CEL California Eastern Laboratories

Date: 10-Jun-21 Notice Number: RFP20210610A

Subject: PRODUCT CHANGE NOTICE - EMBOSSED TAPE

Appendix 2: Embossed tape for "Low Noise GaAsFET"

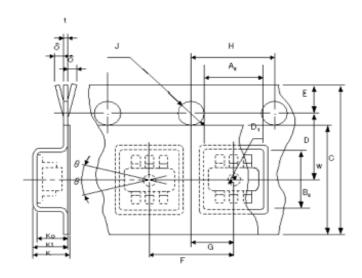
Tape thinkness change.

厚さ Thickness	t	0.3*****	0.25±0.05	寸法に変更があります。 There is a change in dimension.
	穴部外形深さ Depth	Kı	1.28MAX	1.28MAX	
全体の厚さ Overall Thickness		K	1.38MAX	1.38MAX	カバーテーブ及びエンボステープ総合 Overall thickness of cover tape and embossed tape
